L. dz. DZP-170/24

Poznań, dnia 26.02.2024 r.

Dotyczy: PN-3/24 postępowania w trybie przetargu nieograniczonego na **budowę budynku dydaktyczno-naukowego pn. Collegium Varia i garażu naziemnego wielokondygnacyjnego w formule 'zaprojektuj i wybuduj'**.

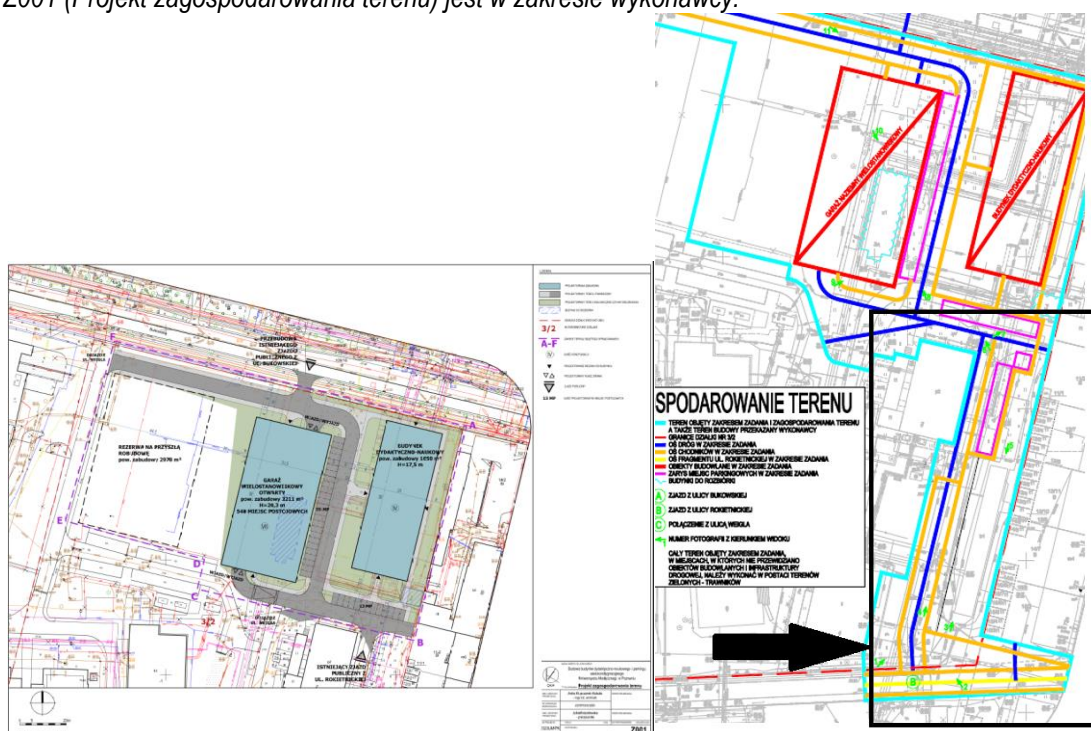
Proszę o informację czy obszar terenu zewnętrznego widoczny na rysunku w załączniku 1.1 a niewidoczny na rysunku Z001 (Projekt zagospodarowania terenu) jest w zakresie wykonawcy.

Zamawiający potwierdza. Teren zaznaczony poniżej czarnym prostokątem jest również w zakresie przyszłego Wykonawcy.
